监理通知单

工程名称: 围场满族蒙古族自治县 2016 年村级光伏扶贫电站采购项目 编号: WCFP-TZD-003

关于山湾子乡红葫芦村现场存在的需整改问题

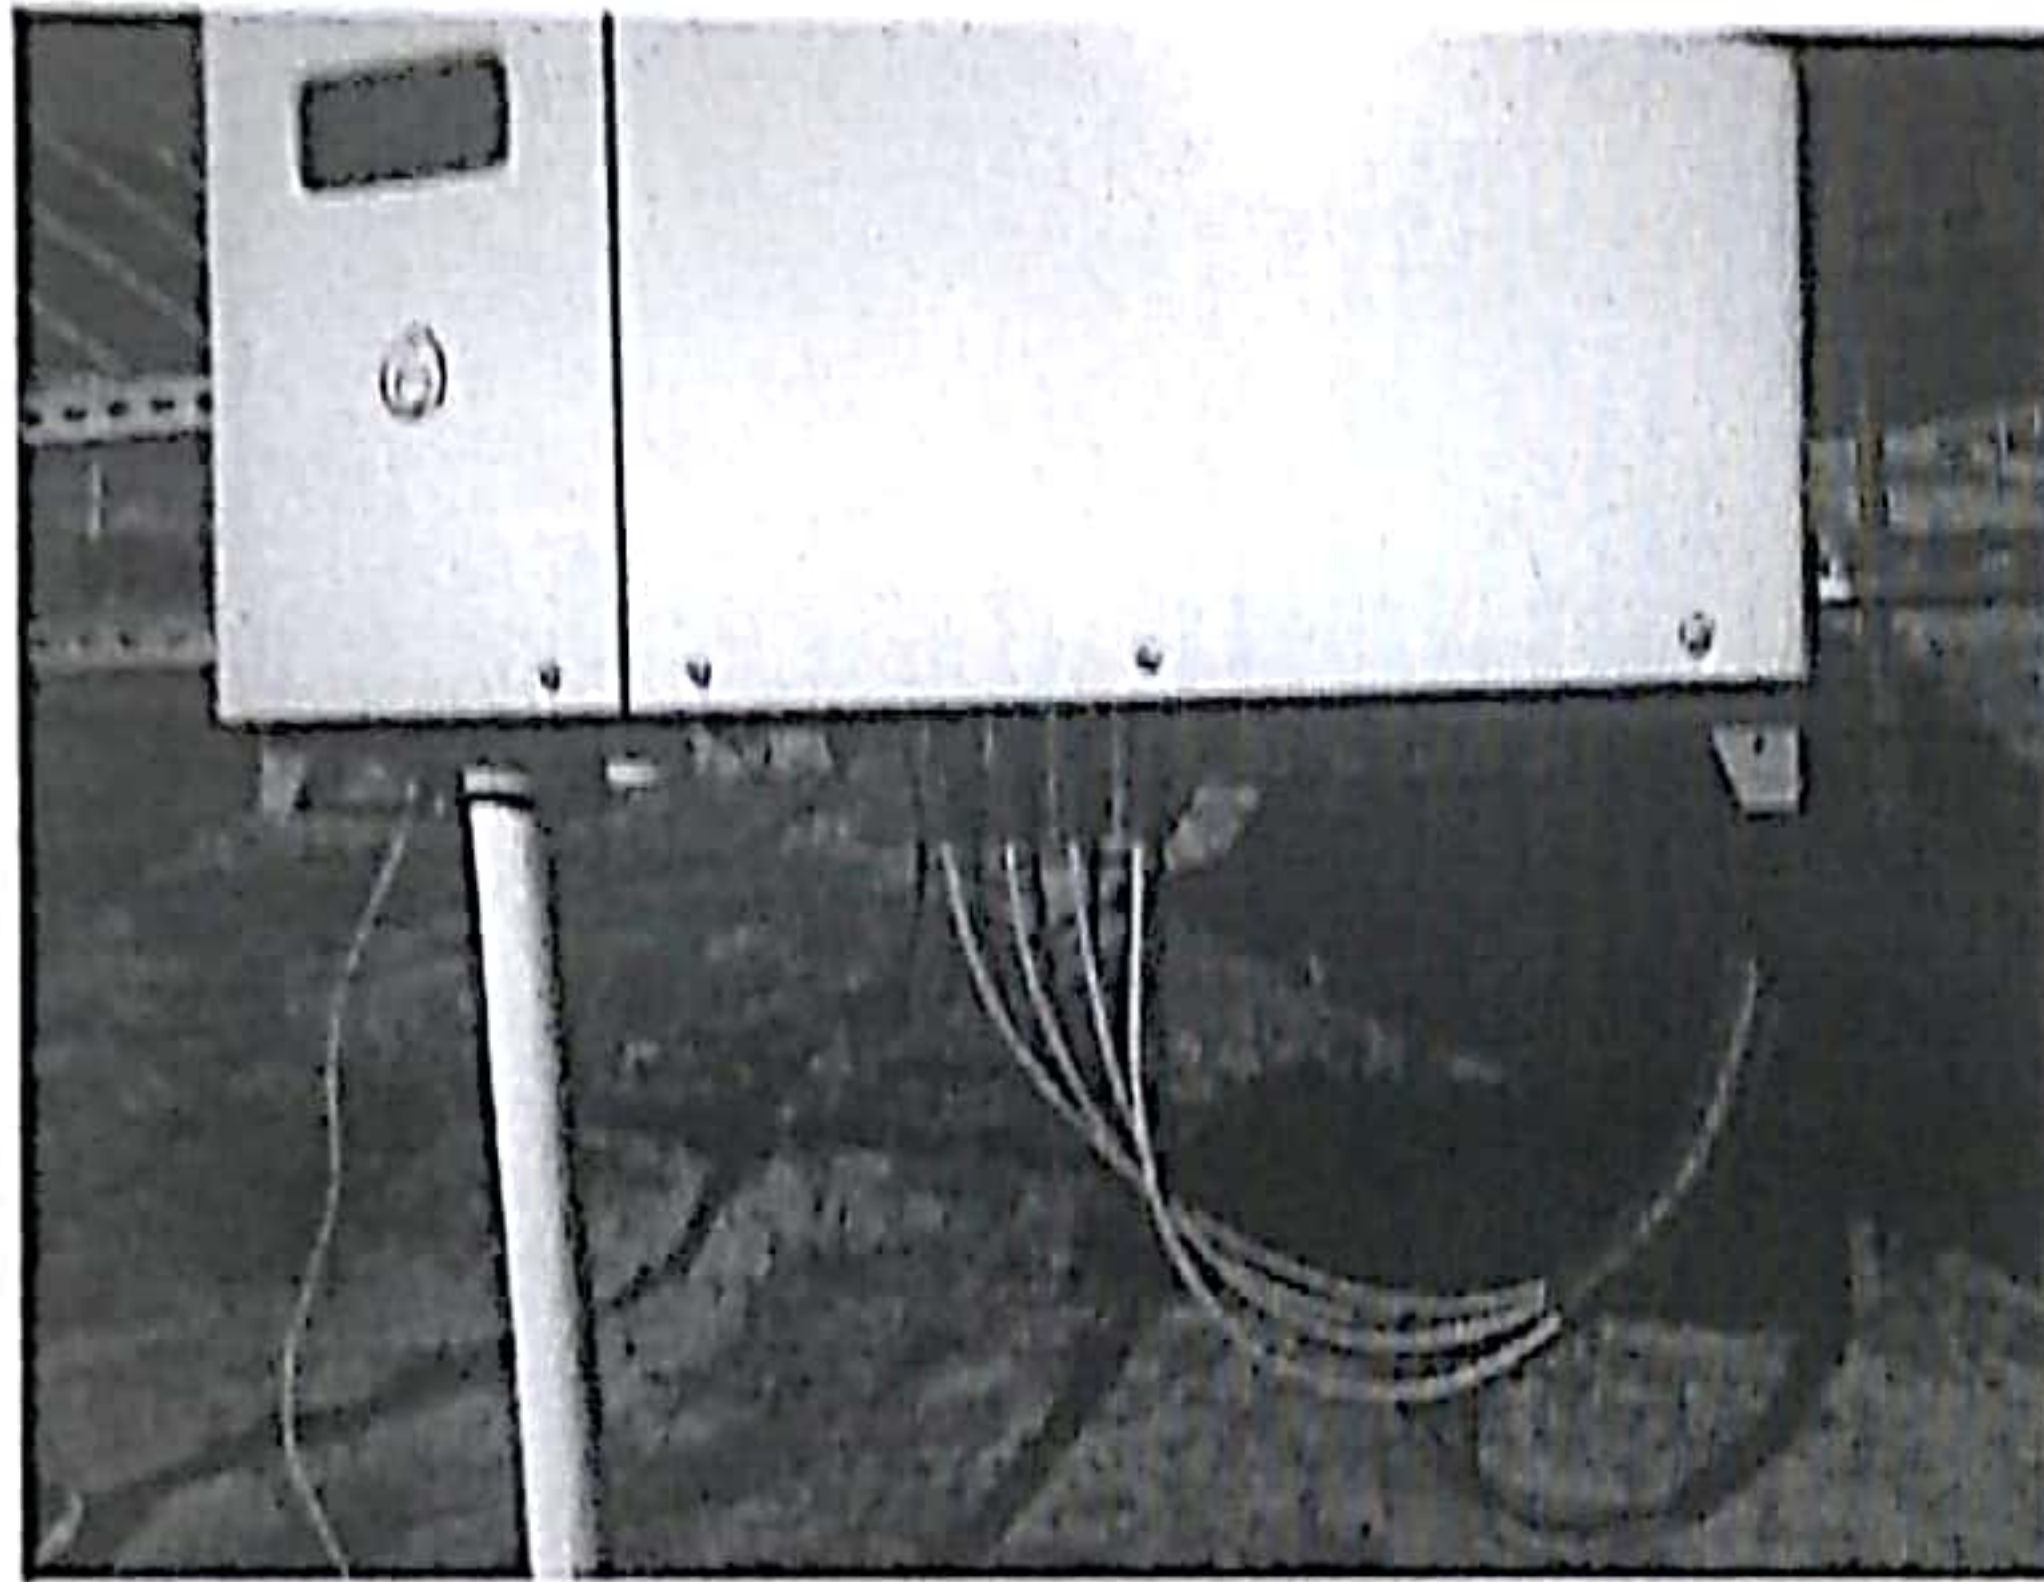
组件、组件与支架接地未连接

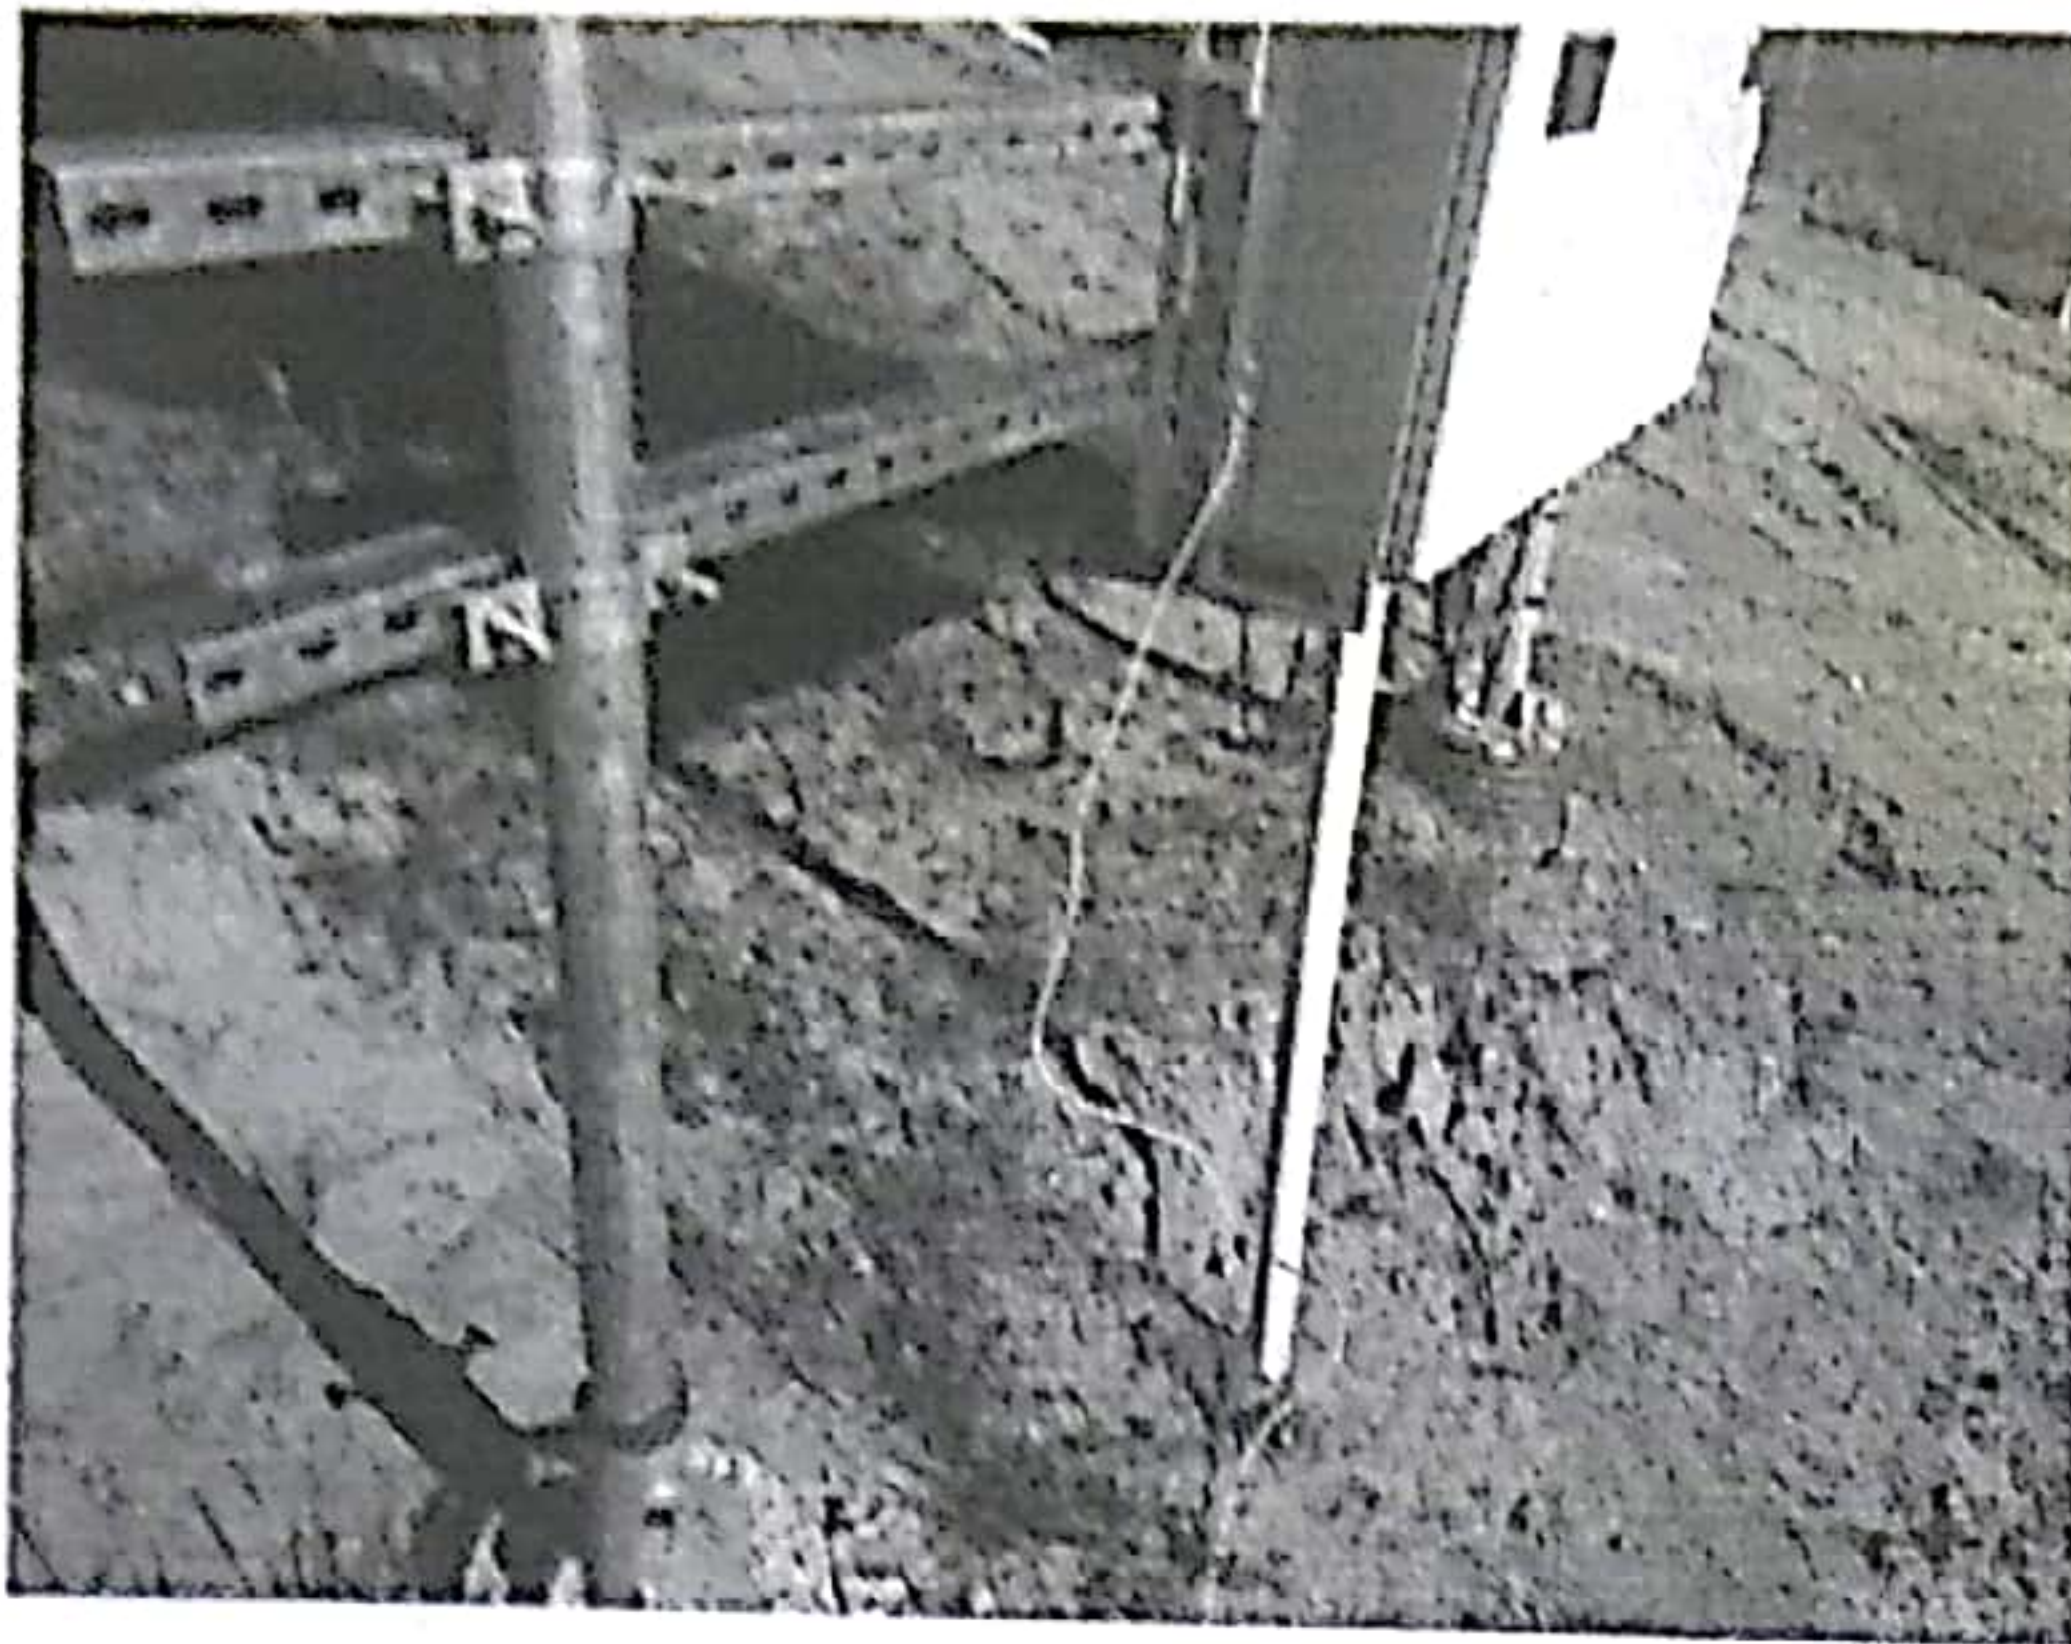
逆变箱体进线套管过短、电缆线混乱不规范

支架防水皮套翻口朝向错误

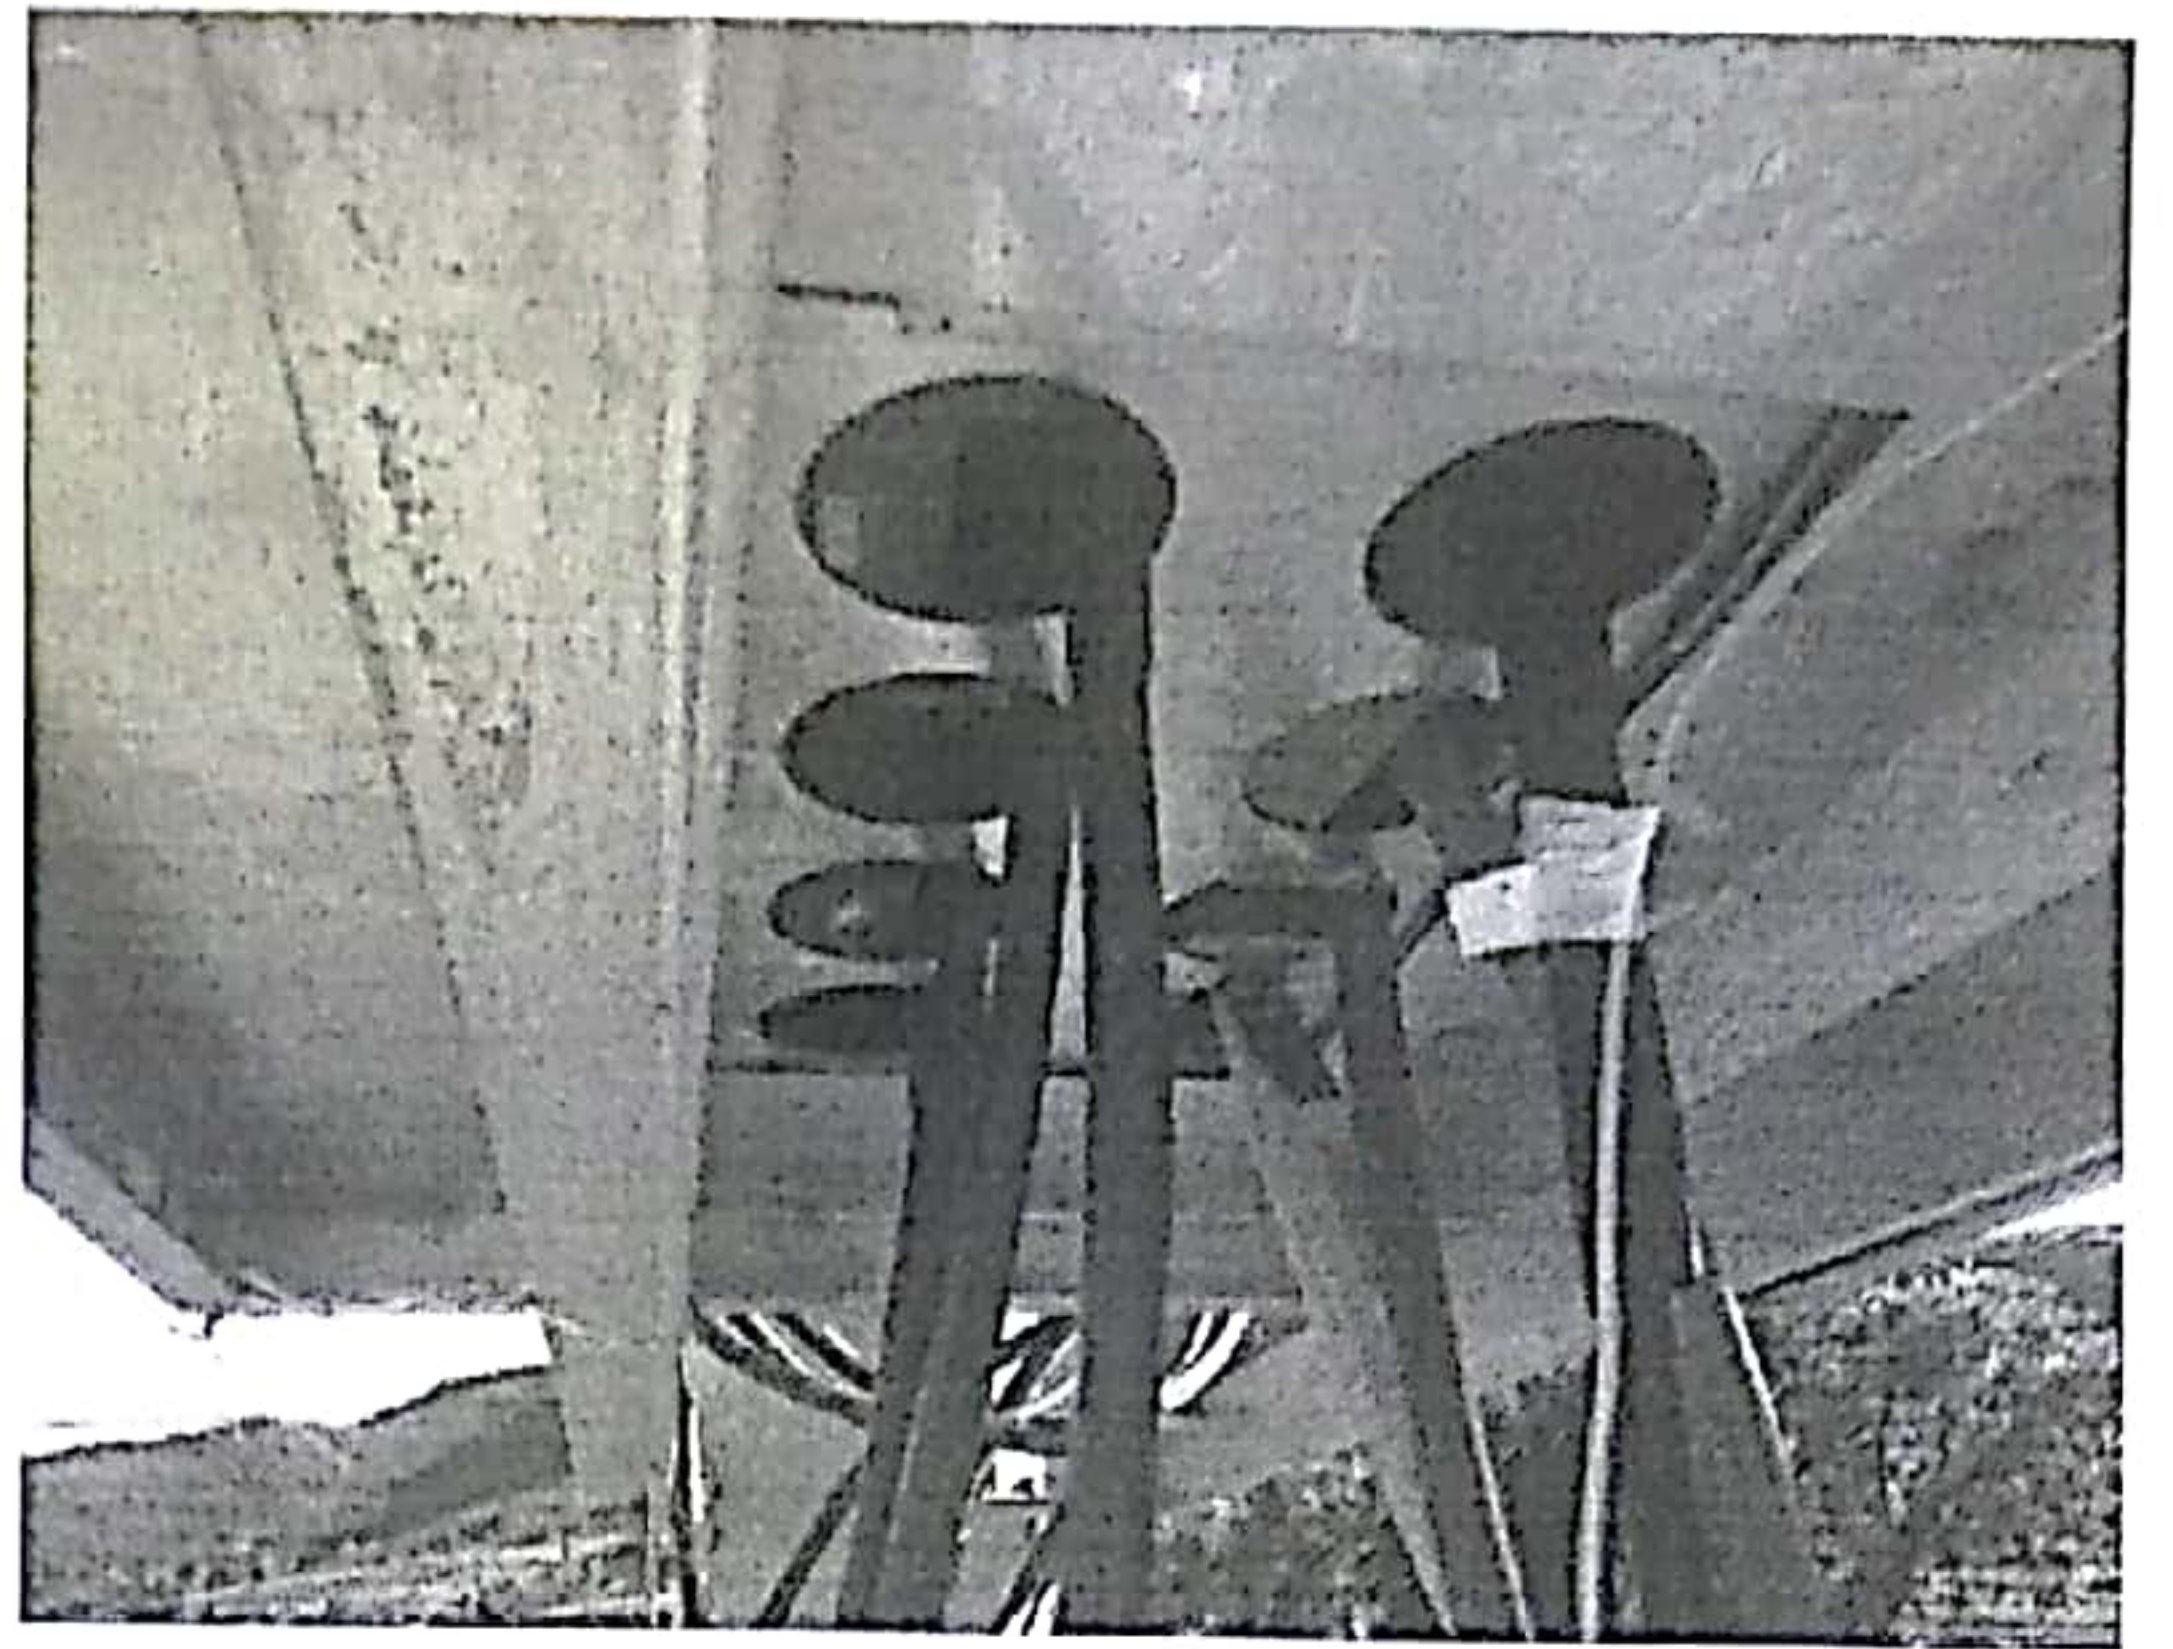
支架基础预埋螺栓露出部分过短

箱体接地线不规范
